CONCEPT D'AMÉNAGEMENT

RUES MONTCALM ET TAYLOR

RAPPORT DE CONSULTATION

27 FÉVRIER 2020

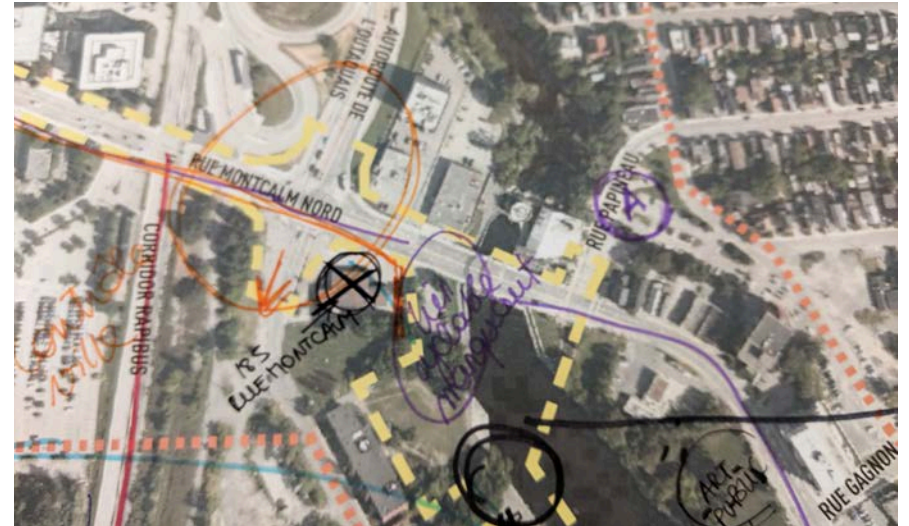
Localisation des îlots de chaleur (cercles orangés) et stationnements à supprimer.

Prolongement souhaité de la piste cyclable du côté sud de la rue Montcalm et ajout d'un lien sur la rue Taylor.

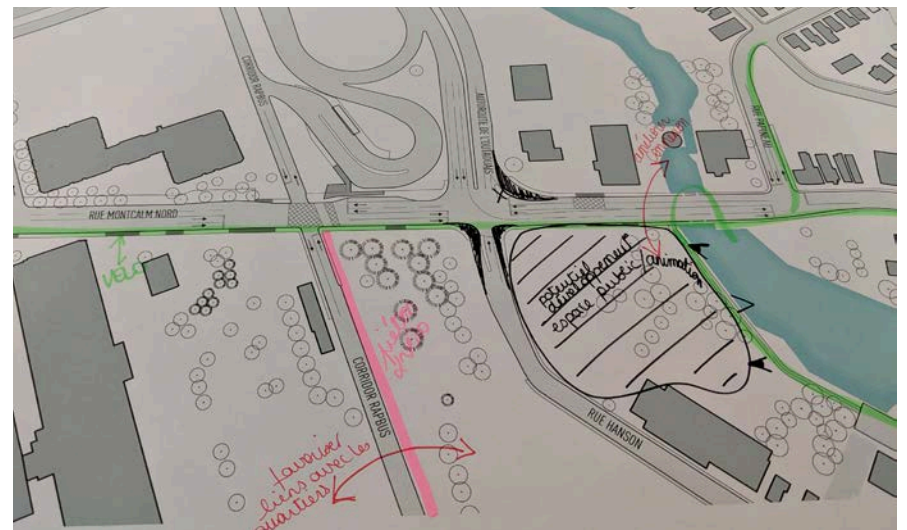
Réaménagement de l'intersection Montcalm/A50 et ajout d'un corridor vert, du côté sud de la rue Montcalm.

Fort potentiel de développement de l'espace situé au sud de la rue Montcalm, entre les rues Hanson et Taylor, en raison des vues sur le ruisseau de la Brasserie et le centre-ville de Gatineau.

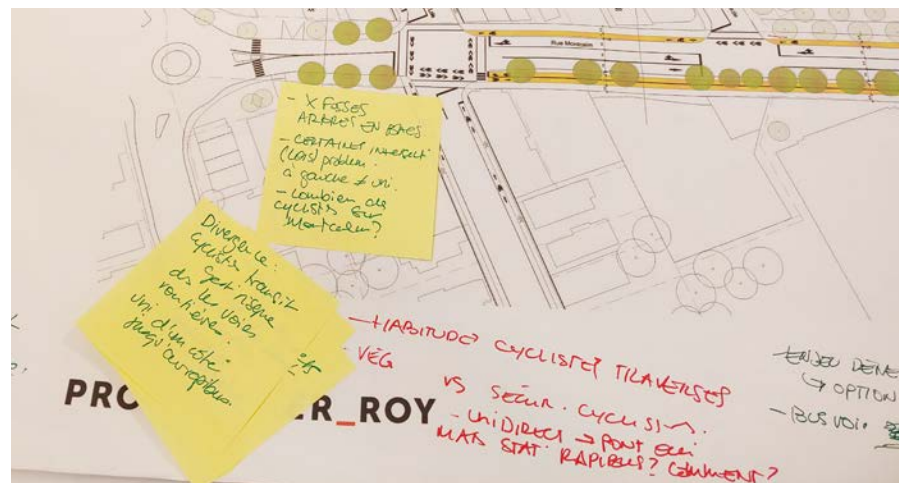
- Tous les participants sont d'accord avec l'idée d'ajouter un lien cyclable sur la rue Montcalm Nord, mais les participants ne sont pas unanimes sur le type d'aménagement cyclable à retenir.

- L'option no1 avec une piste cyclable bidirectionnelle du côté sud-ouest de la rue est l'option préférentielle de deux tables de discussion, dont l'une souhaite également que soit évaluée la possibilité d'ajouter une piste unidirectionnelle, du côté nord-est de la rue, uniquement pour la portion entre le corridor du Rapibus et la rue Lois (tronçons 1 et 2).

Carte annotée par les participants : lien cyclable bidirectionnel privilégié, mais un lien unidirectionnel peut être aménagé après la traversée du corridor du Rapibus (du côté nord-est), en direction ouest.

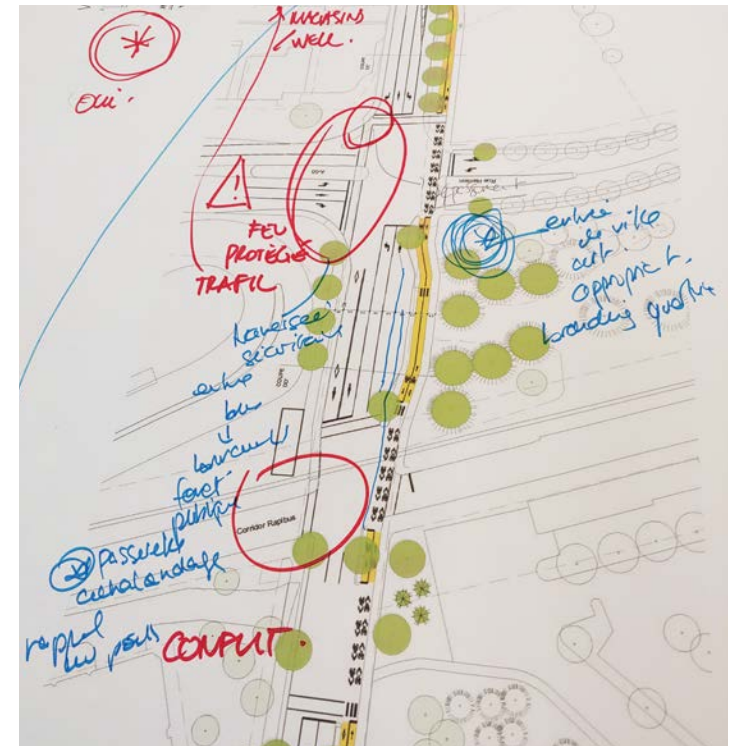
- Les trois tables de discussion rappellent que la traversée de l'intersection de l'autoroute 50, du côté nord-est, est très problématique. Il est primordial de reconfigurer cette intersection pour la sécurité et le confort des piétons. En ce sens, une table est d'accord avec l'idée de supprimer l'îlot en béton pour le remplacer par une grande avancée de trottoir, afin de réduire le temps de traversée, et d'implanter un nouveau système de gestion des feux pour mieux contrôler le virage à droite des automobilistes qui empruntent l'autoroute 50. La seconde table est d'avis qu'une passerelle piétonne publique est la meilleure façon de permettre la traversée des deux barrières physiques de la rue Montcalm (autoroute 50 et corridor du Rapibus) tandis qu'un participant à la troisième table émet l'idée que soit aménagé un carrefour giratoire à la sortie de l'autoroute, à l'exemple de la rue Jean-Proulx\*.

- Une table insiste sur l'importance d'annoncer et de marquer, de façon distinctive l'entrée de ville, du côté sud, dès la sortie de l'autoroute 50.
- Une table se demande s'il ne serait pas préférable de conserver deux voies de virage à gauche pour rejoindre la rue Montcalm en provenance de l'autoroute 50, en direction est, pour préserver une certaine fluidité des déplacements automobiles. Plusieurs participants s'inquiètent également de l'efficacité des déplacements dans l'optique du développement futur du secteur de la Fonderie.

\* En réponse à cette proposition, qui est du ressort du ministère des Transports du Québec et non de la Ville de Gatineau, il est rappelé aux participants que les normes applicables du MTQ n'autorisent pas ce type d'aménagement, car le passage à niveau de l'ancienne voie ferrée est trop proche de l'intersection.

Coupe de rue D-D' proposée pour l'option no1.

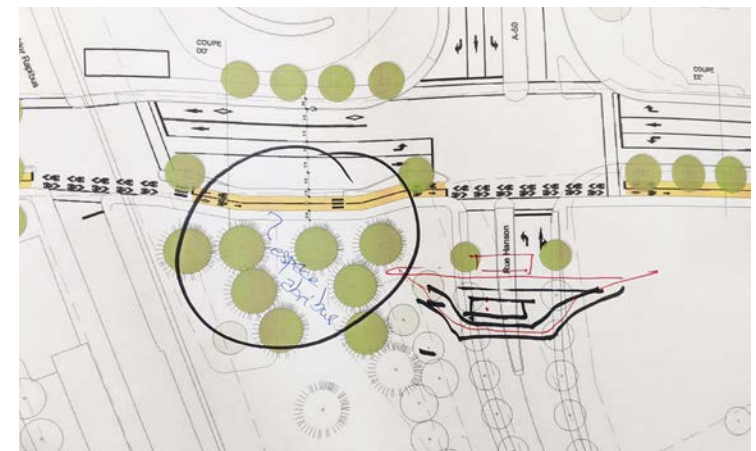
- Les participants d'une table sont sceptiques par rapport à la cohabitation entre les cyclistes et les utilisateurs du transport collectif, sur le trottoir du côté sud-ouest, entre le corridor du Rapibus et l'intersection A50/Hanson/Montcalm. En effet, à la lecture de la coupe D-D' (de l'option no1), plusieurs personnes se demandent si l'emprise de 6,50 mètres est suffisante pour combiner un trottoir, une piste cyclable bidirectionnelle et un abribus. Cela amène l'intérêt de prévoir dans cette emprise un trottoir d'une largeur de 2 mètres à condition que cet espace soit libéré de tout obstacle : panneau de signalisation, borne-fontaine, etc.

- Également, par rapport aux propositions de coupes de rue D-D' proposées, les participants d'une autre table sont d'avis que l'option 2 est irréaliste pour cette section de la rue, à cause des multiples obstacles pour les cyclistes : proximité avec la voie réservée pour autobus et fort achalandage piétonnier dû à la présence de la station de Rapibus Montcalm. Il serait beaucoup trop dangereux de permettre aux cyclistes d'y circuler, que ce soit dans la rue ou sur un trottoir partagé.

Carte annotée par les participants : possible enjeu de cohabitation entre les cyclistes et les utilisateurs du transport collectif.

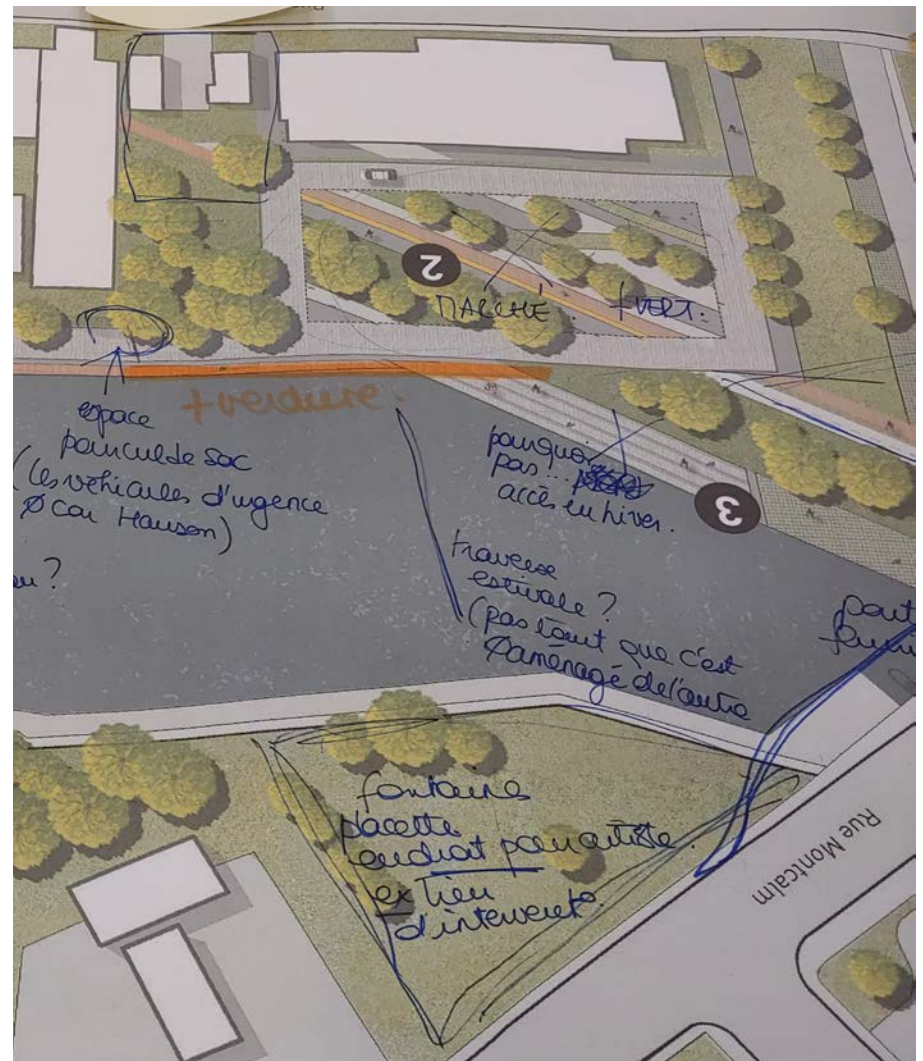
Proposer une signature distinctive pour la façade arrière de la Filature et aménager une scène qui surplombe le ruisseau de la Brasserie dans le prolongement du square urbain, qui sera un endroit animé et vivant.

L'espace situé en arrière de la Filature doit être réservé pour les déplacements actifs, donc la rue partagée devrait s'arrêter plus au sud, à la hauteur du stationnement du centre communautaire portugais. Les participants souhaitent que le square urbain soit remplacé par un espace davantage végétalisé.
